审图常见问题解析

2023年高频强条和常见问题专刊

主办单位 北京市规划和自然资源委员会

2024年2月 总第7期

图1 地下一层平面图(局部)

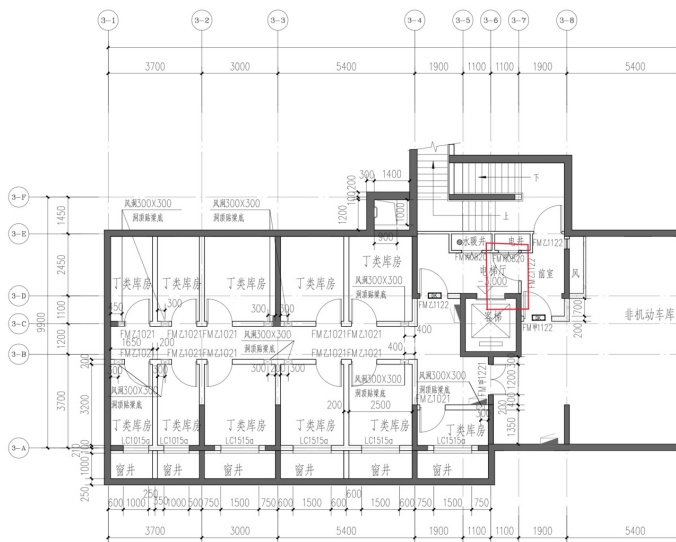
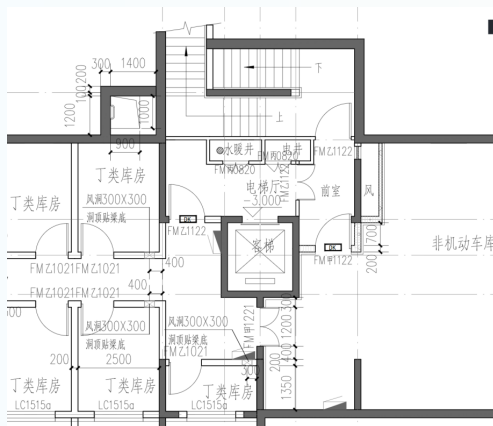
某住宅项目地下一层平面图中, 3-7轴交3-D轴上方电梯厅的疏散门未向疏散方向开启, 违反《建筑设计防火规范》第6.4.11条第1款的规定, 见图1。

本项目电梯厅与防烟楼梯间前室连接的疏散门, 属于直通室外的第一安全出口, 应朝向疏散方向开启; 该区域第二安全出口向非机动车库疏散, 属于功能空间且仅为借用, 不合理。对于《建筑设计防火规范》第6.4.11条第1款规定的理解及执行有疏漏, 不满足规范规定的要求。另

按照《建筑设计防火规范》规定, 在整改设计中将电梯厅通向防烟楼梯间前室的门改为朝向前室方向开启即可满足要求, 见图2。

图1 地下一层平面图(局部)

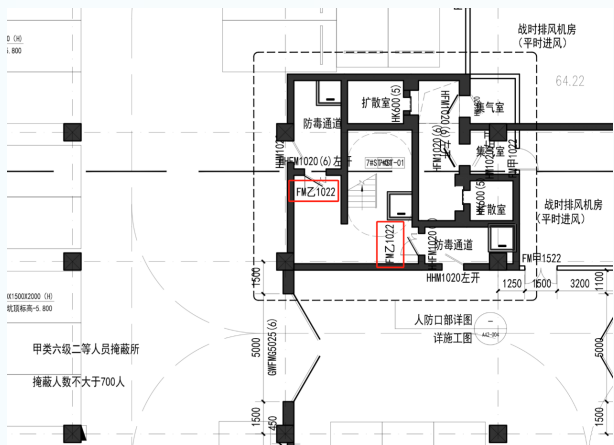
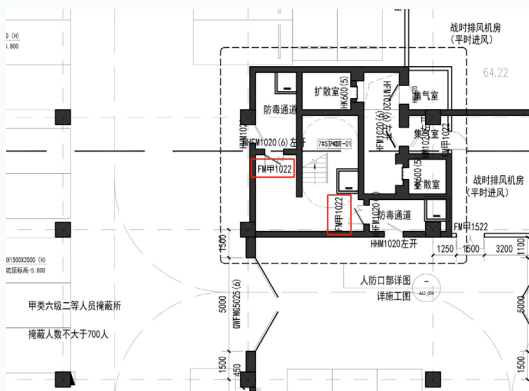
某项目地下一层平面图纸中，汽车库与疏散楼梯间之间连通的门设置为乙级防火门，违反《建筑防火通用规范》第6.4.2条第3款的要求，见图1。

本项目中，该楼梯间既是人防工程的战时主要出入口，又是平时地下车库防火分区的安全出口，车库与其之间连通的门设置为乙级防火门，对《建筑防火通用规范》第6.4.2条第3款的理解及执行有疏漏，不满足规范规定的甲级防火门要求。

按照现行《建筑防火通用规范》要求，在整改设计中将车库通向疏散楼梯间的门改为甲级防火门即可满足要求，见图2。

图1 地下一层平面图(局部)

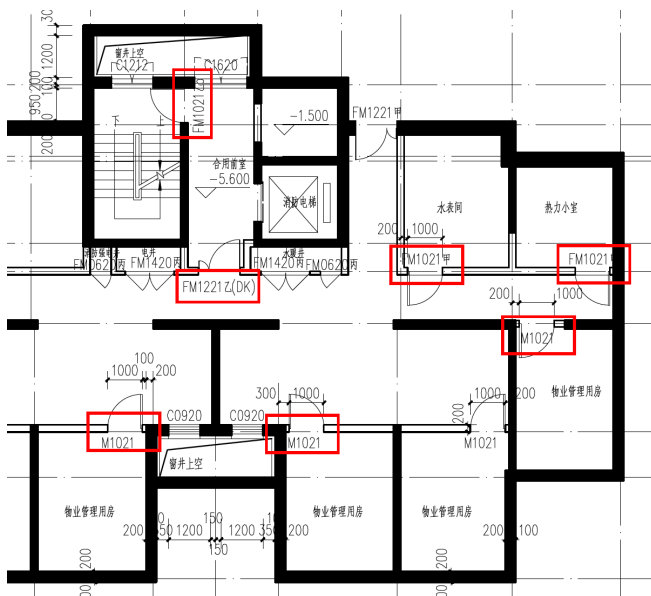
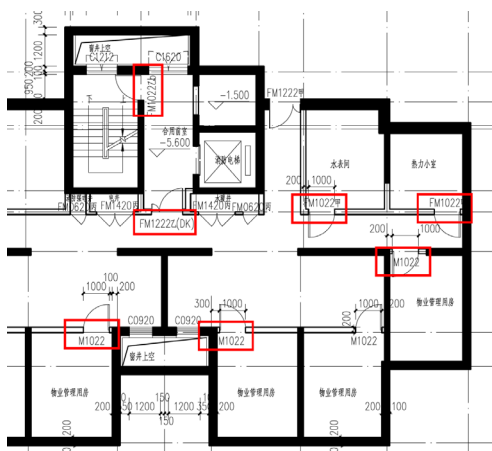
某项目地下一层防烟楼梯间、合用前室、物业管理用房等的门净高度均不足2.1m；违反《建筑防火通用规范》第7.1.5条的规定，见图1。

疏散出口是建筑中在火灾时供人员逃离着火区域或建筑的出口，包括安全出口和房间疏散门。因此，防烟楼梯间、合用前室、物业管理用房的门，开启后的净高度均应严格执行净高度不低于2.1m的要求。

按照现行《建筑防火通用规范》要求，在整改设计中将防烟楼梯间、合用前室、物业管理用房的门高度均改为2.2m，满足规范要求，见图2。

图1 平面图（局部）

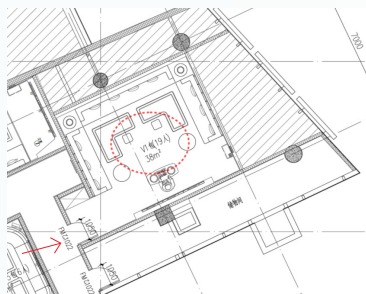
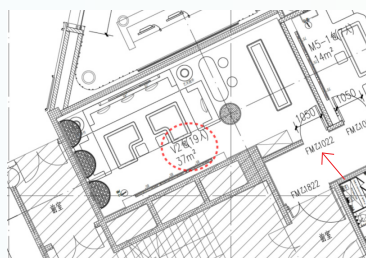
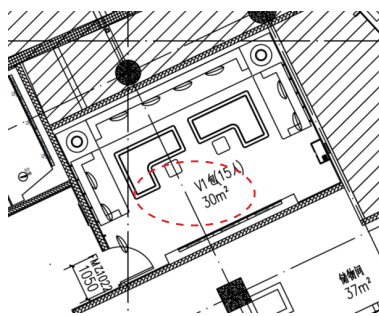
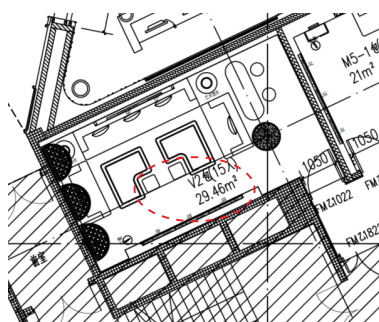
某项目平面图中，房间“V1包”“V2包”仅设置1个疏散门且人数大于15人，违反了《建筑防火通用规范》第7.4.2条第3款规定。（见图1、2）

本项目为公共建筑中涉及歌舞娱乐类用房装修改造项目，房间“V1、V2包”仅设置1个疏散门且人数大于15人。对于歌舞娱乐放映游艺场所，无论房间位于袋形走道的两侧或尽端，还是位于两个安全出口之间，当房间的建筑面积大于 50m^2 ，或者使用人数大于15人时，均应设置至少2个疏散门。

房间“V1、V2包”缩小使用面积，使计算人数不大于15人，以满足设置1个疏散门的规范要求（见图3、4）。

图1 首层平面图（局部）

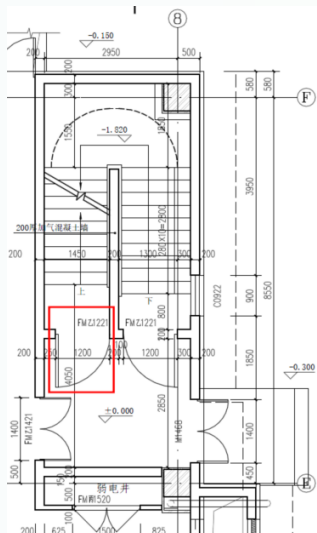
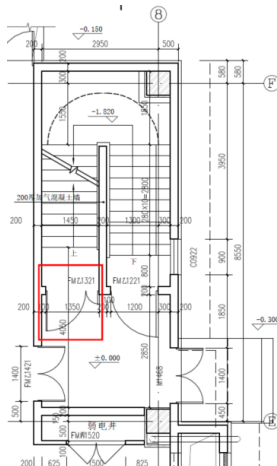
某项目（二类高层办公楼）首层平面图中，地上楼梯间疏散门净宽度不足1.2m，违反《建筑设计防火规范》第5.5.18条的规定（见图1）。

本项目中，地上楼梯间疏散门的土建洞口尺寸1.20m，按照上述计算方法，其疏散净宽度达不到1.20m。对《建筑设计防火规范》第5.5.18条的理解及执行有疏漏，不满足规范要求。

按照现行《建筑设计防火规范》要求，设计整改图纸将地上楼梯间的疏散门改为1.35m，净宽度满足规范要求，见图3。

图1 综合办公楼首层柱配筋平面图及配筋简图(局部)

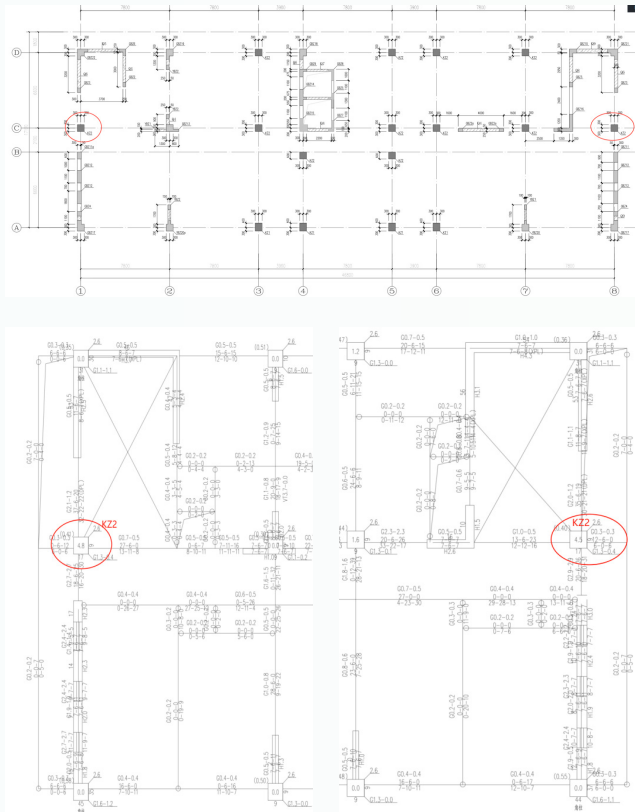
结构标高18.30m; 2#标准厂房地下一层, 地上三层, 屋顶结构标高21.80m, 二者主体结构均为现浇钢筋混凝土框架一剪力墙结构。审查发现的问题如下: 1、综合办公楼柱配筋小于计算值, 如图1中, C轴与1、8轴交点处KZ2节点核心区箍筋 $\Phi 8@100(4)$, 仅为计算值G4.8的41%, 且其单侧纵筋4 $\Phi 20$ 为计算值17cm²的74%; 该柱其上各层均存在上

结构设计时, 对混凝土框架节点核心区的抗剪承载力有特殊规定与限值, 以保证节点的可靠性。图1中KZ2靠着两侧的框架/连梁与两道抗震墙相连, 因此计算中出现节点核心区抗剪箍筋计算值较大情况。图2中, KL14每柱间整跨被二道次梁分割成三段, 计算中每一段梁单独出示配筋结果; 与柱相连的各段梁箍筋计算值大多在G1.3~G2.1之间, 但整跨梁箍筋加密区范围(1950mm)并不能完全涵盖此段梁(长度3450~3750mm), 因此就出现了所述问题。

设计单位应加强内部校审, 必要时采用智能审查工具软件自查配筋, 避免出现配筋严重不足, 结构承载力不满足要求等问题, 以保证结构安全。

图2 2#厂房首层顶梁配筋平面图及配筋简图(局部)

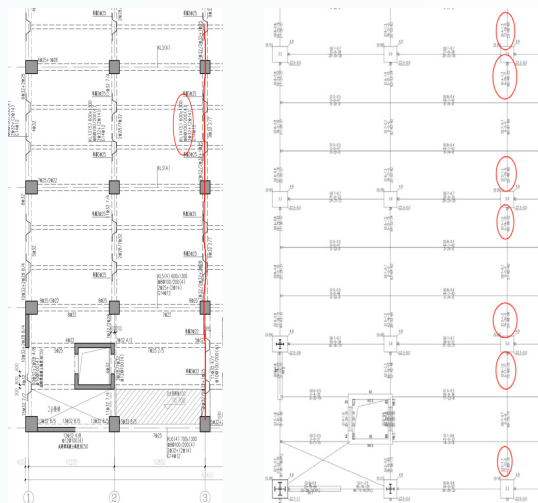
述配筋不足情况, 且相差较多; 2、标准厂房沿数字轴框架主梁, 非加密区箍筋配筋不满足计算, 如: 2#厂房B007图KL14在A~F轴间支座范围非加密区箍筋计算值G1.3~G1.7, 实配 $\Phi 8@200$ 、 $\Phi 10@200$ 不满足计算(如图2)。

图1 三层楼面标高~屋面标高竖向构件局部平面图

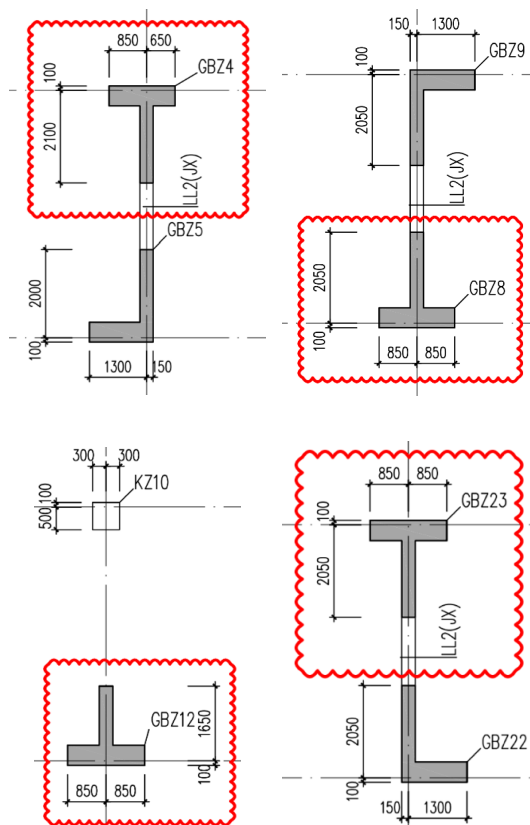
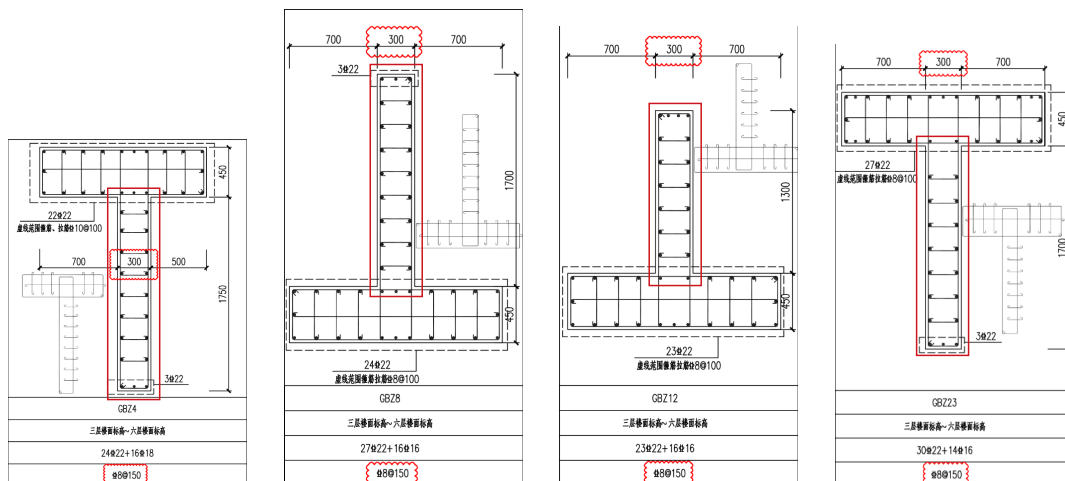
某项目为新建职工集体宿舍，结构类型为框架-剪力墙结构，抗震设防类别为标准设防类，框架抗震等级为三级、剪力墙抗震等级为二级。三层~屋面GBZ4、GBZ8、GBZ12、GBZ23的竖向墙肢，无墙体水平分布筋通过，墙厚300mm，箍筋 $\Phi 8@150(2)$ ，配筋率0.22%，不符合《混凝土结构通用规范》第4.4.7条第1款“剪力墙的竖向和水平分布筋的配筋率，一、二、三级抗震等级时均不应小于0.25%”的规定。如图1、图2所示。

为了防止混凝土剪力墙在受弯裂缝出现后立即达到极限受弯承载力,配置的竖向分布筋必须满足最小配筋率要求。同时,为了防止斜裂缝出现后发生脆性的剪拉破坏,规定了水平分布筋的最小配筋率。上述无墙体水平分布筋通过的边缘构件的箍筋配筋率小于《混凝土结构通用规范》第4.4.7条第1款规定的剪力墙水平分布筋最小配筋率。

加大边缘构件的箍筋直径、增加箍筋肢数或减小箍筋间距以满足剪力墙水平分布筋最小配筋率的要求。

图1 二层顶梁加固详图

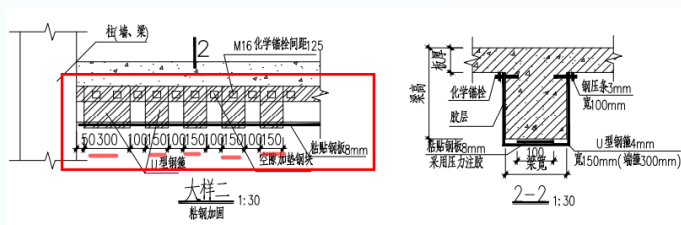
本项目为多层钢筋混凝土框架—抗震墙结构,建于1998年,使用功能为宾馆,经鉴定部分构件承载力不满足使用要求,需采取加固补强措施。构件采用粘贴钢板加固法。加固梁采用的U型钢板宽度为300mm及150mm,见图1。

被加固的构件因承载力及锚固需求采取粘贴钢板加固法, 钢板宽度及平整度对粘贴质量有直接影响, 过宽的钢板无法保证钢板的平整度及注胶饱和度等要求, 易导致脆性剥离或过早剪坏。因此《既有建筑鉴定与加固通用规范》第6.5.8条第1款对粘贴钢板宽度做出规定, 即“粘钢加固的钢板宽度不应大于100mm。”

建议通过调整钢板厚度、调整钢板条数等措施满足《既有建筑鉴定与加固通用规范》第6.5.8条第1款对粘贴钢板宽度的规定;或改变加固方法(例:由粘贴钢板加固法改为型钢加固法等),满足设计要求及规范规定。

图2某层局部配筋平面图（二）

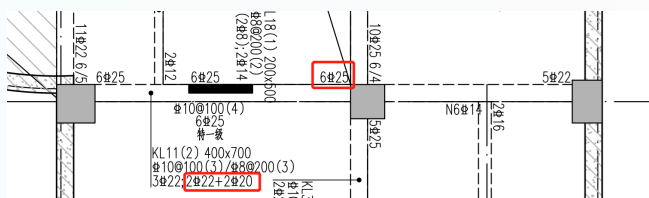
（2）框架梁KL11，下铁纵筋2Φ22+2Φ20（1388mm²），支座上铁6Φ25（2940mm²），底面与顶面纵筋面积比1388/2940=0.47<0.5，见图2。

调整框架梁的底面纵筋实配值，使其与梁端顶面纵向钢筋截面面积的比值不小于0.5。

图3某层局部配筋平面图（三）

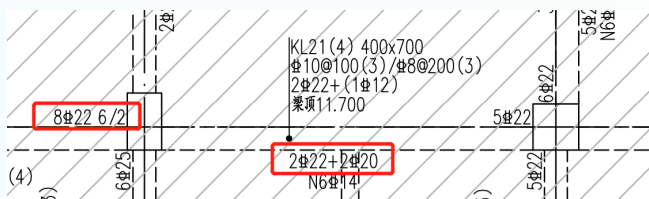
（3）框架梁KL21，下铁纵筋2Φ22+2Φ20（1388mm²），左支座上铁8Φ22（3040mm²），底面与顶面纵筋面积比1388/3040=0.46<0.5，见图3。

图2 首层局部计算结果简图

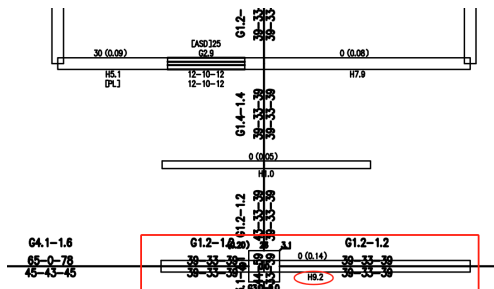
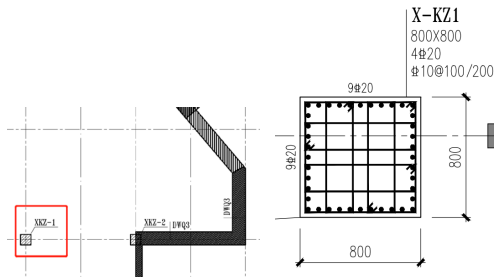
部分墙柱竖向构件配筋小于计算值较多，不满足《建筑与市政工程抗震通用规范》第4.3.1条的规定。首层墙体Q2，水平筋实配 $\Phi 14@150$ （计算水平筋间距为200mm，则水平筋实配为H4.1）小于计算值H9.2，见图1、图2。地下一层框架柱XKZ-1，Y向纵筋实配 $11\Phi 20$ （ 3456mm^2 ）小于计算值 5300mm^2 ，见图3、图4。

(1) 首层墙体Q2，水平筋实配 $\Phi 14@150$ （计算水平筋间距为200mm，则水平筋实配为H4.1）小于计算值H9.2，实配筋仅为计算值的44.5%。

依据计算结果，调整墙柱配筋图，使墙柱实配钢筋满足计算值。

图1 消防平面图(局部)

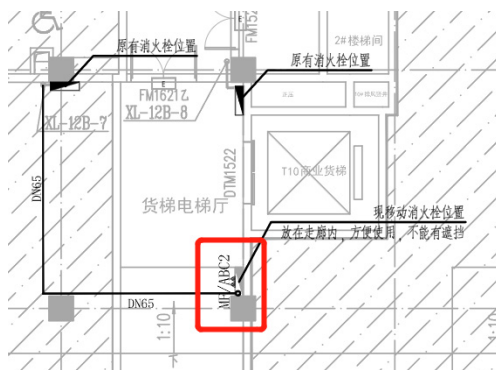
某改造项目给排水专业施工图设计文件中明确本工程按中危险级A类火灾配置灭火器,采用4kg充装量手提磷酸铵盐干粉灭火器,但图纸中灭火器规格为MF/ABC2,其灭火剂充装量为2kg、灭火级别为1A,不满足中危险级A类火灾灭火器的最低配置基准(单具灭火器最小配置灭火级别2A)的要求,见图1。

依据《消防设施通用规范》第10.0.2条的规定,灭火器的最低配置基准应与配置场所的火灾危险等级相适应,规格MF/ABC2灭火器的灭火级别不适应中危险级A类火灾场所。

给排水消防平面图中修改灭火器的规格,选用灭火器的灭火级别应与配置场所的火灾危险等级相适应。

图2 室外给水消防平面图（局部）

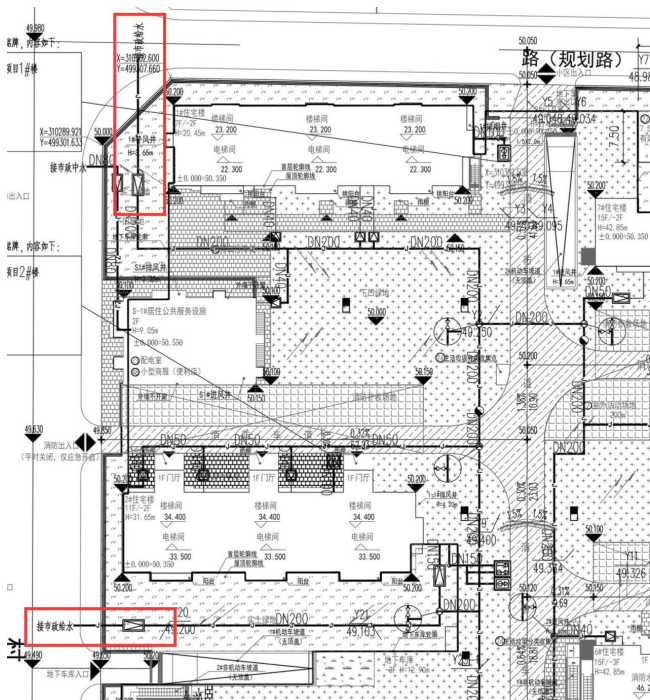
设计说明中明确室外给水为双路，室外消火栓由市政直供，引入管设置倒流防止器，见图1。室外给水消防平面图中室外消防给水引入管倒流防止器前未设室外消火栓，见图2。

《消防设施通用规范》第3.0.4条明确规定室外消防给水引入管设置倒流防止器时应在该倒流防止器前增设1个

室外给水消防平面图中室外消防给水引入管倒流防止器前补设室外消火栓。

图1 二层空调平面图（局部）

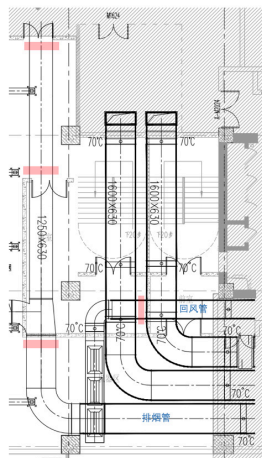
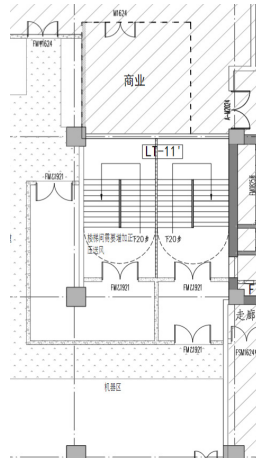
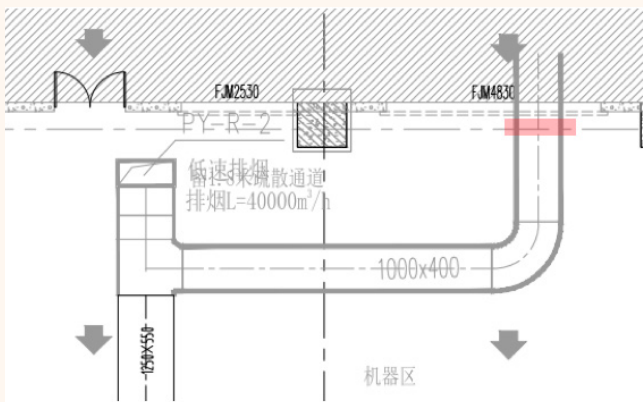
本项目空调送风管穿前室隔墙（2处）、空调送风管穿装修区与非装修区之间的防火隔墙（1处）、空调回风管穿两个前室之间的隔墙（1处）、排烟管穿装修区与非装修区之间的防火

隔墙（1处），均未设防火阀。本项目共需设置防火阀17个，其中漏设防火阀5个，防火阀漏设比例高达29%（见图1~图3）。

按照《建筑防火通用规范》第6.3.5条规定，补充了所有漏设的防火阀，以有效防止火势的蔓延，保证防火分隔的有效性。暖通图纸中应保留建筑门编号，避免此类问题发生。

图1 质检室平面图

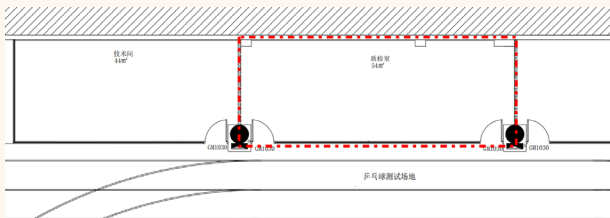
某工程总建筑面积2863m²，建筑高度19.5m。使用功能为室内乒乓球馆及周边办公用房。面积超过50m²的无窗办公房间未按规范要求设置排烟设施，见图1。

排烟旨在将火灾产生的有毒烟气和热量尽快排出室外，为人员疏散、消防救援提供有利条件，减轻对建筑结构的热作用。本工程质检室属于人员长期停留的办公房间，面积超过50m²，无自然排烟条件，也未按规范要求设置机械排烟设施。

措施1：调整平面布局，办公用房面积不超过50m²时可不增设机械排烟设施。

措施2：为质检室增设排烟管道并接入周边区域的机械排烟系统，火灾时由火灾报警系统联动开启相应防烟分区的排烟口及排烟风机，实现机械排烟。

图1 排烟系统局部平面图

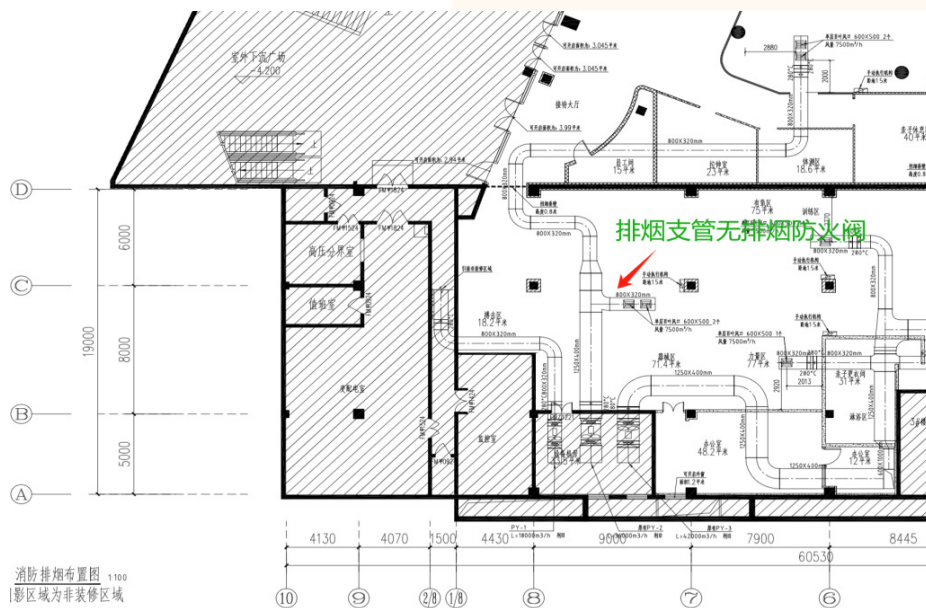
某健身房装修改造项目，设于地下一层。新增排烟管道支管处未设置280℃防火阀，见图1。

规范要求防烟分区支管设置排烟防火阀，以阻止带火烟气或高温烟气进入排烟管道系统，保护排烟风机和排烟管道，防止火灾向其他区域蔓延。排烟防火阀平时呈开启状态，火灾时当排烟管道内烟气温度达到280℃时自动关闭，满足漏烟量和耐火完整性要求，起到隔烟阻火作用。另外，因本工程排烟口为常开百叶风口，应设排烟阀保证风口常闭。

按照规范要求，在支管处设置280℃排烟防火阀、排烟阀。

图1 地下一层局部通风防排烟平面图

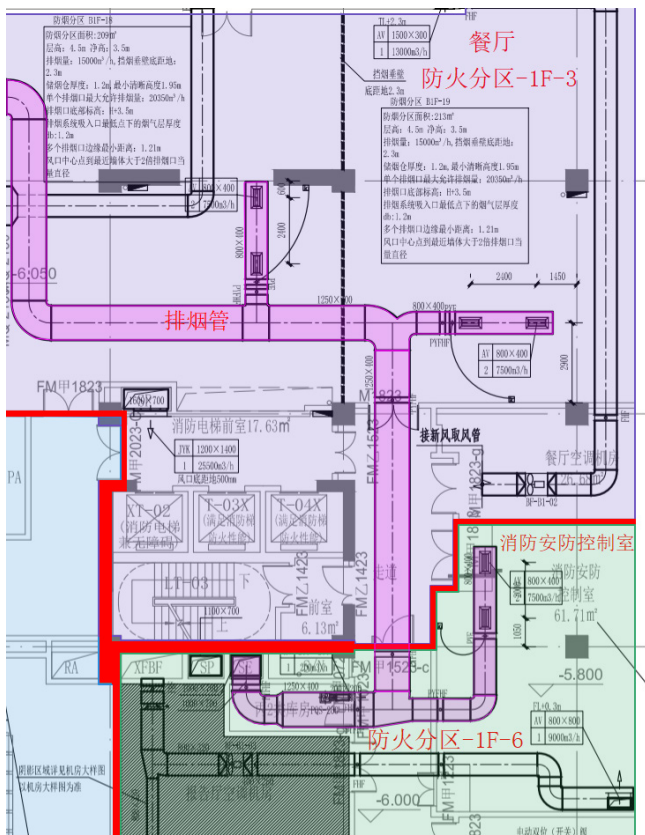
本项目地下一层中的防火分区-1F-3布置为餐厅，防火分区-1F-6布置为消防安防控制室及办公用房和设备用房，防火分区-1F-6中消防安防控制室的机械排烟与防火分区-1F-3餐厅的机械排烟系统合用。详见图1。

图1中防火分区-1F-6中消防安防控制室的机械排烟与防火分区-1F-3餐厅的机械排烟系统合用，违反了《消防设施通用规范》第11.3.3条第1款规定。

在施工图设计过程中建筑专业往往会调整防火分区的划分，但未及时告知暖通专业，导致排烟系统的划分违反规范要求，同时还造成通风空调系统风管穿越防火墙处未设防火阀的问题发生。在此提醒暖通专业设计者在设计工程中应与相关专业及时沟通，并核查防火分区的划分是否调整，避免此类问题的发生。

图1 配电总柜系统图

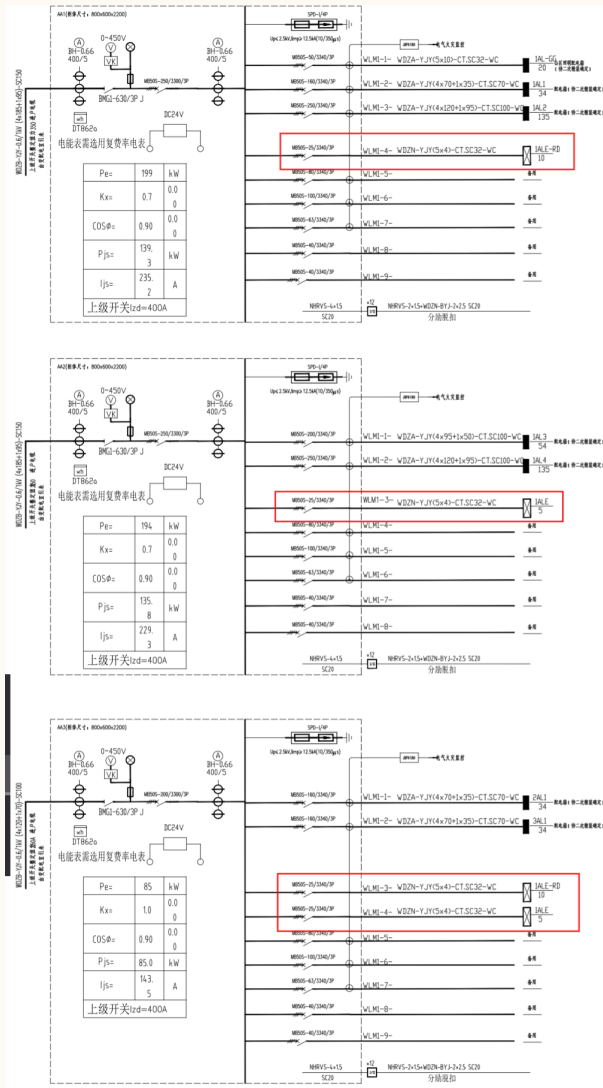
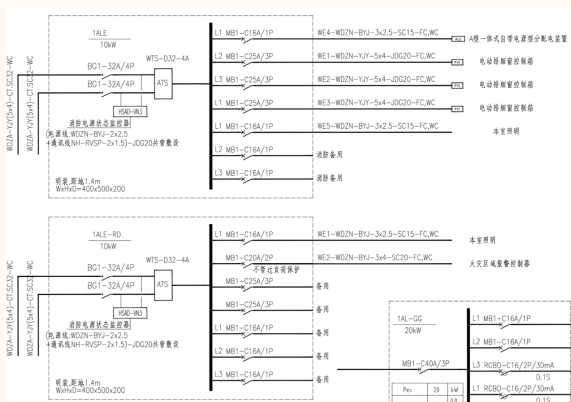
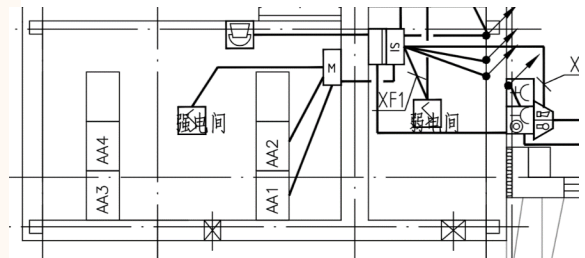
本项目存在下列问题：系统图中所有总柜的消防负荷断路器脱扣器均设置3340火灾分励脱扣附件（见图1），火灾时被切断电源的消防负荷分盘实际配出应急照明、电动排烟窗及区域报警控制器等回路（见图2），火灾自动报警系统图具有总配电柜消防联动切断电源的详细表达（见图3），火灾自动报警平面图具有总配电柜消防联动切断电源的详细表达（见图4）。

AA1柜WLM1-4回路、AA2柜WLM1-3回路、AA3柜WLM1-3及WLM1-4回路所带负荷为应急照明、电动排烟窗及火灾区域报警控制器，均属消防负荷。现图纸虽设计说明四.1抄写规范原文，但系统图中所有总柜的消防负荷断路器脱扣器均设置3340火灾分励脱扣附件，系统图与设计说明不一致，火灾时消防负荷会被切电，造成实质错误，不满足《建筑防火通用规范》第10.1.5条“保证消防用电设备的用电需要”的要求。

为确保消防负荷供电的连续性，应取消消防负荷断路器脱扣器设置的“3340”分励脱扣附件。

图1 地下一层电力平面局部(补风机房)

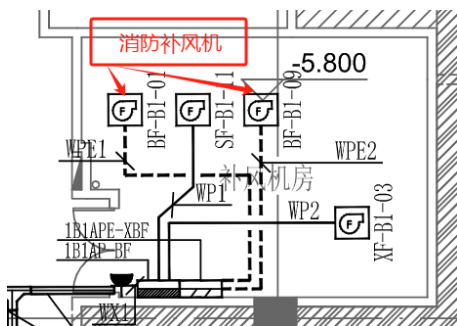
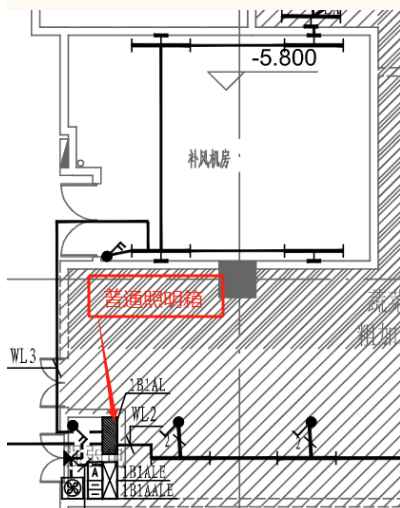
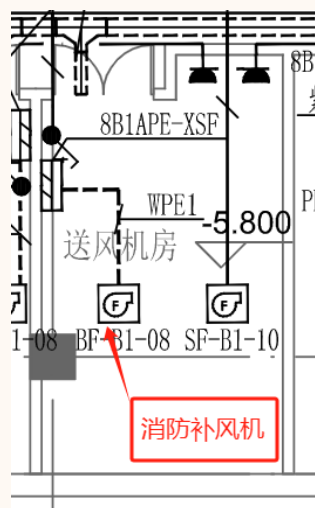
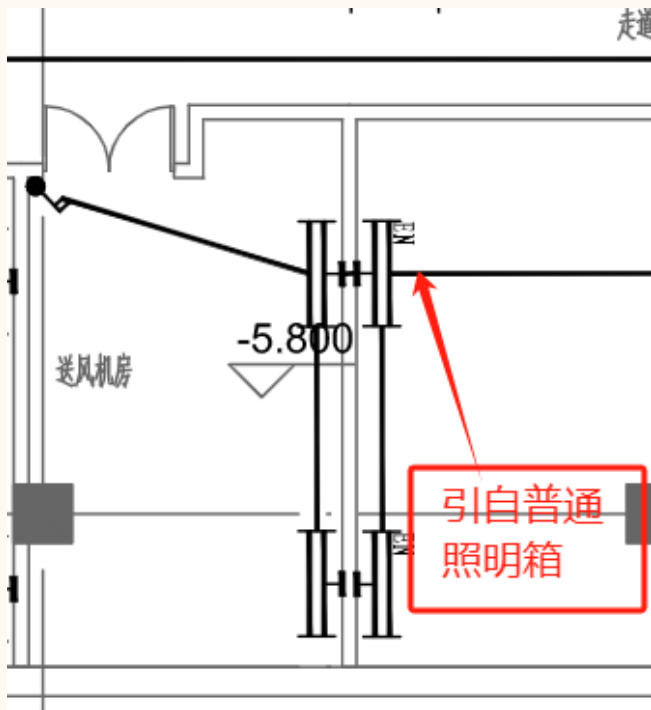
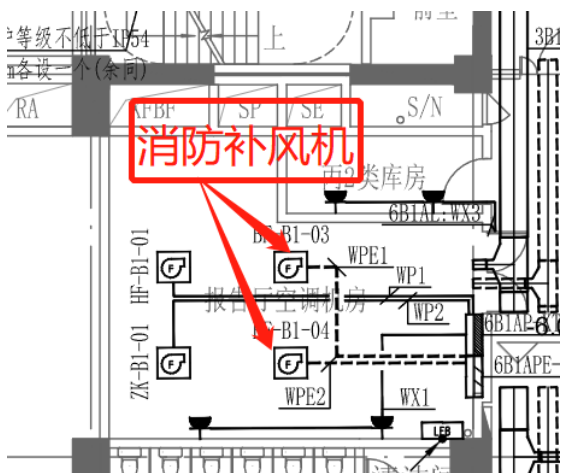
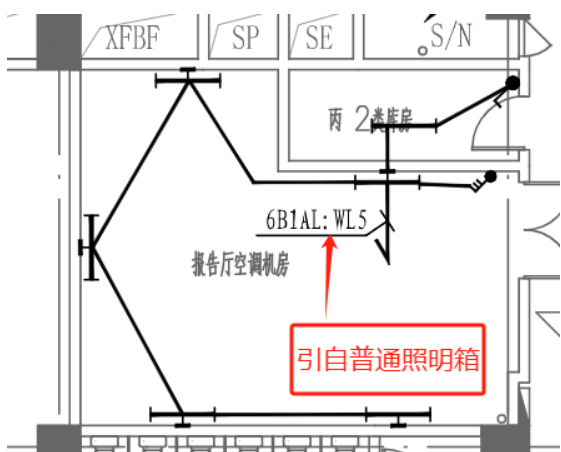
某研发办公楼项目，补风机房、送风机房、空调机房内均设置平时风机和消防风机，是平时消防合用的风机房。见图1、图3、图5。

电气设计忽略了风机房内不仅设置了平时用风机，还设置了消防风机。由照明平面图图2、图4、图6可见，风机房的照明由普通照明配电箱供电，未设置消防备用照明。

消防备用照明设置场所和基本照度要求,是为了满足在建筑发生火灾后仍需坚持工作场所的操作要求。关系到火灾时消防设备可正常操作和运行的照明要求,是负荷等级高于一般照明且供电可靠性及线缆要求都高于一般配电设备的消防设备要求。本工程中各风机房照明未按消防负荷对待,且照明配电箱还设置了火灾时切电措施,火灾时此风机房将失去照明供电,消防设备的操作得不到保证,给消防工作带来极为不利影响。

对于平时消防合用风机房,如消防风机配电箱采用末端互投,则消防备用照明直接由消防风机配电箱供电,或者由本防火分区的竖井或配电小间的消防电源双切箱为平时消防合用风机房的消防备用照明供电。
